**AVIS RELATIF À LA PROTECTION
CONTRE LES EVENTUELS EFFETS NOCIFS ET NUISANCES
PROVOQUÉS PAR LES RAYONNEMENTS NON IONISANTS
GÉNÉRÉS PAR DES ANTENNES ÉMETTRICES STATIONNAIRES**

Commune : MONS - Exploitant : ORANGE

Référence exploitant : 165C1_3 / 30279C1_1 / 40279C1_1 / 50279C1_1

Rapport n° 1637 / 2024

Figure 1 : Vue en plan des lieux de séjour et des points de contrôle

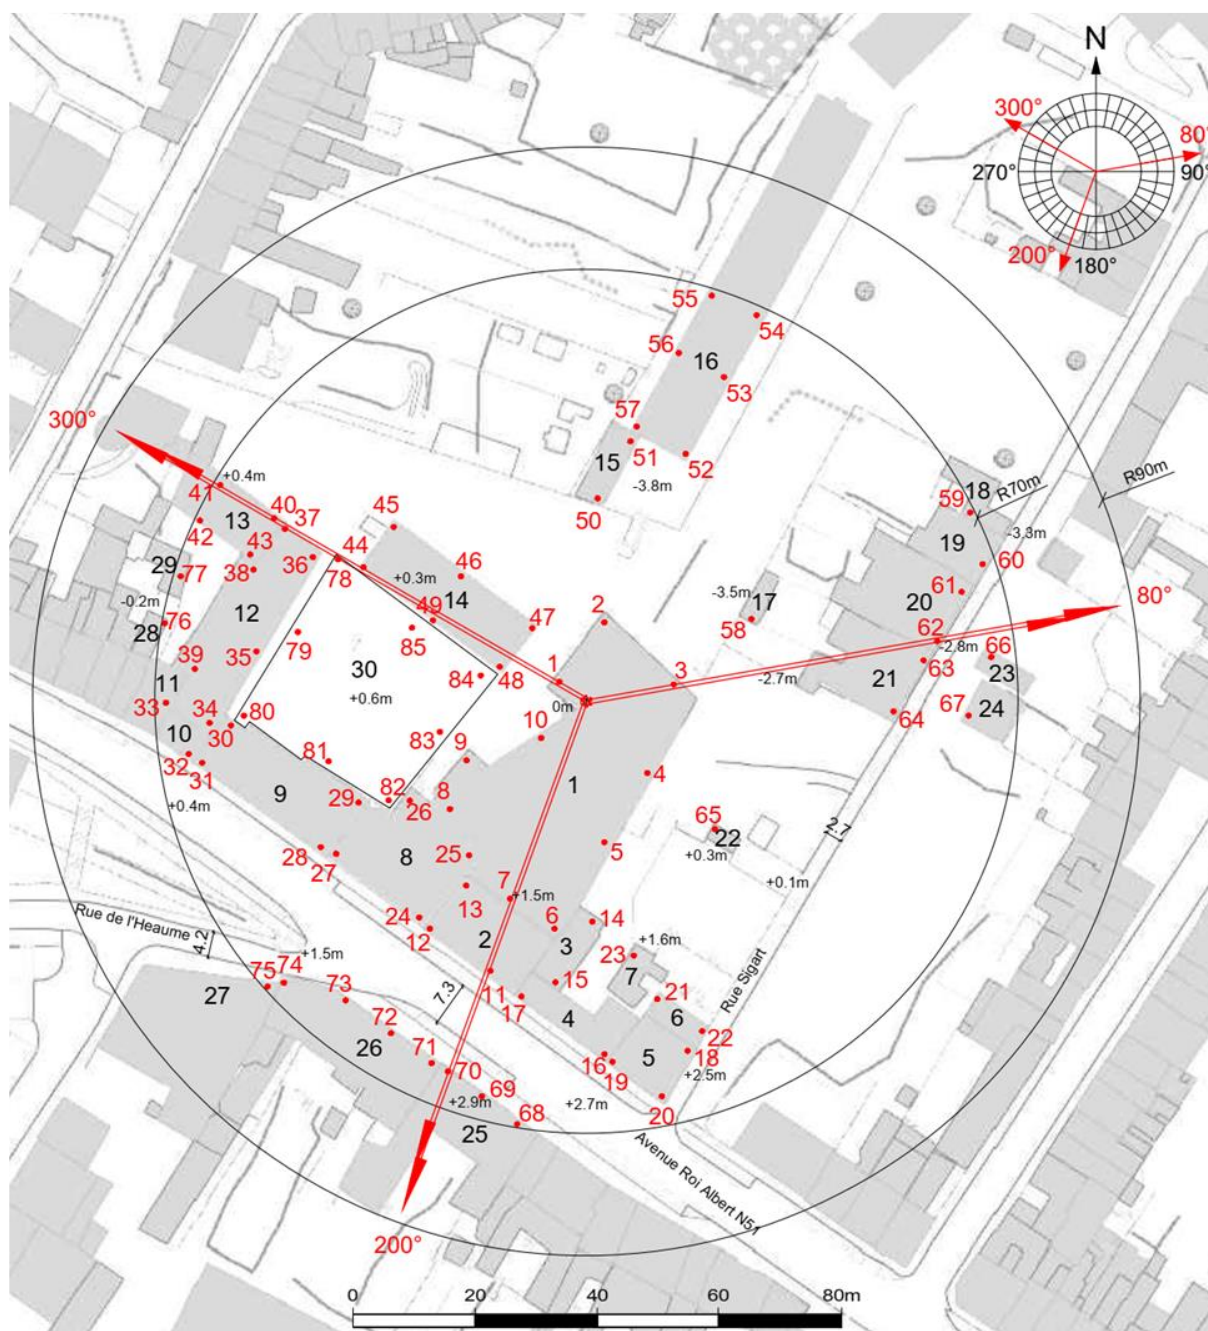
Les fréquences d'émission, la puissance rayonnée par chacune des antennes et leur gain permettent de déterminer le rayon de la zone à analyser. Tout dépassement de la limite par installation est exclu en dehors de cette zone. Le tableau 2 reprend les 35 LS² pour lesquels l'indice d'exposition est le plus élevé. Les différentes colonnes indiquent :

- le numéro du point de contrôle repris sur un des plans de la figure 1;
- le numéro du LS dans lequel se trouve le point de contrôle de la 1^{ère} colonne ;
- l'atténuation d'obstacle prise en compte pour le calcul de l'indice d'exposition dans le LS ;
- le résultat du calcul de l'indice d'exposition.

N° point de contrôle	LS	Atténuation (dB)	Indice d'exposition relatif à la limite par installation IE_i
11	LS2	3,0	0,901
12	LS2	3,0	0,771
71	LS26	3,0	0,703
72	LS26	3,0	0,695
70	LS25	3,0	0,659
73	LS26	3,0	0,625
69	LS25	3,0	0,623
68	LS25	3,0	0,555
19	LS5	3,0	0,505
38	LS12	3,0	0,482
74	LS26	3,0	0,477
37	LS12	3,0	0,459
39	LS12	3,0	0,417
20	LS5	3,0	0,394
18	LS5	3,0	0,365
33	LS11	3,0	0,363
34	LS12	3,0	0,354
35	LS12	3,0	0,334
75	LS27	3,0	0,318
36	LS12	3,0	0,283
13	LS2	3,0	0,270
60	LS19	3,0	0,258
76	LS28	3,0	0,246
16	LS4	3,0	0,216
6	LS1	10,0	0,181
32	LS10	3,0	0,166
7	LS1	10,0	0,139
42	LS13	3,0	0,131
41	LS13	3,0	0,129
85	LS30	0,0	0,124
63	LS21	3,0	0,109
17	LS4	3,0	0,100
77	LS29	3,0	0,095
83	LS30	0,0	0,068
61	LS20	3,0	0,062

En ce qui concerne les antennes de l'installation mentionnées dans le tableau 1, la distance maximale à laquelle la limite pourrait être atteinte, à l'extérieur, est égale à 80,3 m. S'il n'y a pas de LS à une distance inférieure, les antennes respectent forcément la limite d'immission.

Dans le cas des LS situés à l'intérieur des bâtiments, une atténuation d'obstacle est prise en compte et il en résulte que la distance maximale à laquelle la limite pourrait être atteinte se réduit à 56,9 m.

Figure 2 : Vue en plan des installations d'antennes dans un rayon de 300 mètres autour de l'installation faisant l'objet de la demande d'avis

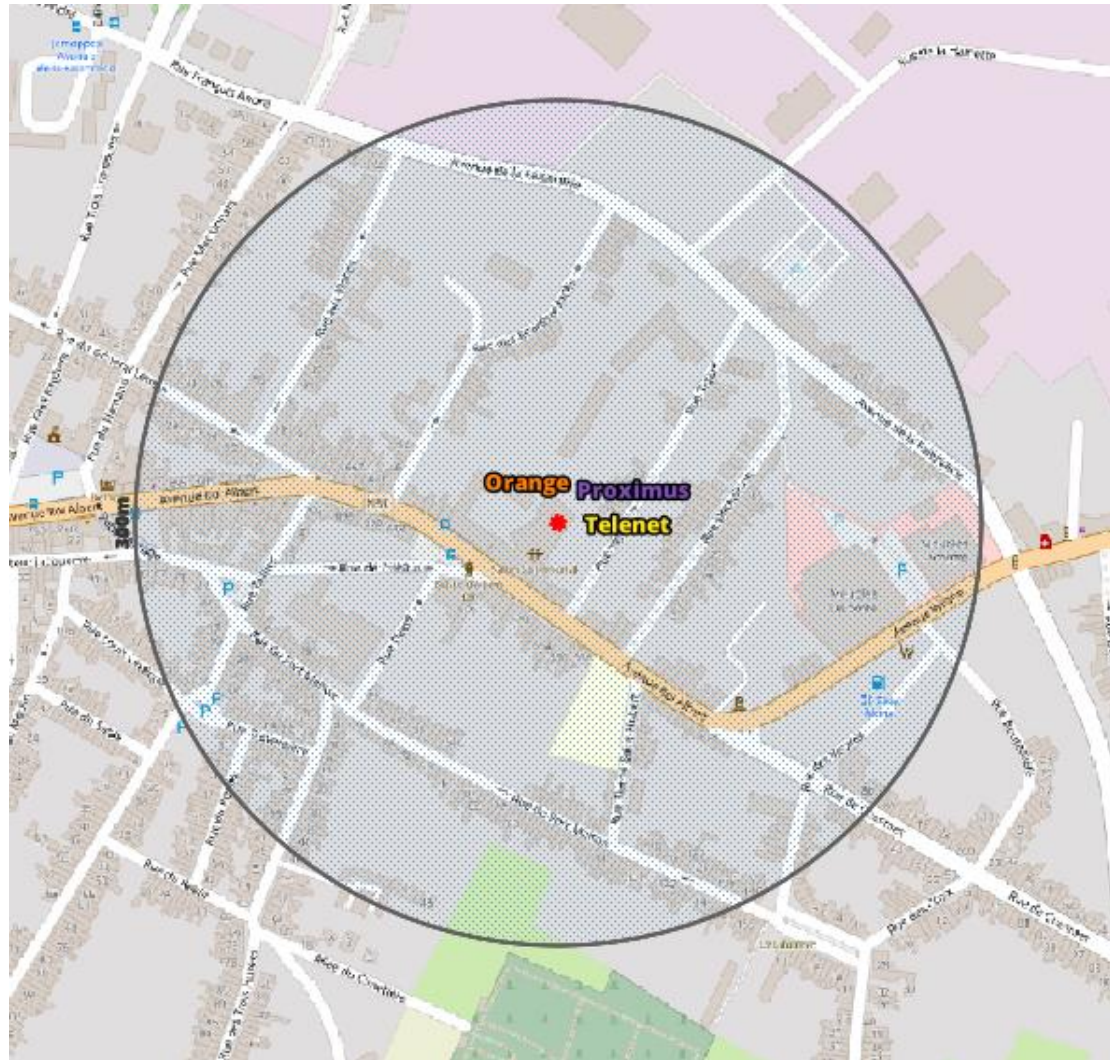
Le plan en projection verticale de la figure 2 indique la localisation des installations d'antennes émettrices stationnaires visées par le décret et situées dans un rayon de 300 mètres autour de l'installation référencée dans le paragraphe 2 et localisée au centre du cercle. Les données de localisation de ces antennes et les avis correspondant sont accessibles via le cadastre en ligne des antennes émettrices stationnaires⁶. Les installations prises en compte dans l'évaluation du respect de la limite cumulative sont les installations d'antennes émettrices déclarées en service par l'exploitant à la date du présent avis, à l'exception de l'installation référencée dans le paragraphe 2 et éventuellement d'autres installations ayant fait l'objet d'une demande d'avis à la même date et qui sont situées à l'intérieur de la zone de 300 mètres de rayon.

- a) il y a au plus 4 installations d'antennes émettrices stationnaires présentes dans la zone d'évaluation de 300 mètres de rayon représentée dans la figure 2, y inclus l'installation référencée dans le paragraphe 2 : la limite cumulative définie à l'article 4, §2 du décret est nécessairement respectée dans les lieux de séjour à l'intérieur de la zone d'évaluation de 300 mètres de rayon ;

- b) il y a exactement 5 installations d'antennes émettrices stationnaires présentes dans la zone d'évaluation de 300 mètres de rayon représentée dans la figure 2, y inclus l'installation référencée dans le paragraphe 2 et il existe, pour 3 ou 4 de ces installations, un avis attestant le respect de la limite abrogée de 3 V/m : la limite cumulative définie à l'article 4, §2 du décret est nécessairement respectée dans les lieux de séjour à l'intérieur de la zone d'évaluation de 300 mètres de rayon ;

- c) dans tous les autres cas, il a été vérifié que la limite cumulative définie à l'article 4, §2 du décret n'est pas dépassée dans les lieux de séjour sur base du nombre d'installations localisées dans la zone d'évaluation de 300 mètres de rayon représentée dans la figure 2, de leur localisation ainsi que des données inscrites dans la figure 1 et au paragraphe 4 du présent avis et dans les avis attestant le respect de la limite par installation ou de la limite abrogée de 3 V/m relatifs aux autres installations reprises dans la figure 2.

Compte tenu des considérations ci-dessus, il apparaît que l'intensité du rayonnement électromagnétique généré, dans les lieux de séjour situés dans un rayon de 300 mètres autour de l'installation référencée dans le paragraphe 2, par l'ensemble des antennes émettrices stationnaires de l'ensemble des exploitants du même site d'antennes émettrices stationnaires respecte la limite fixée à l'article 4, § 2 du décret.
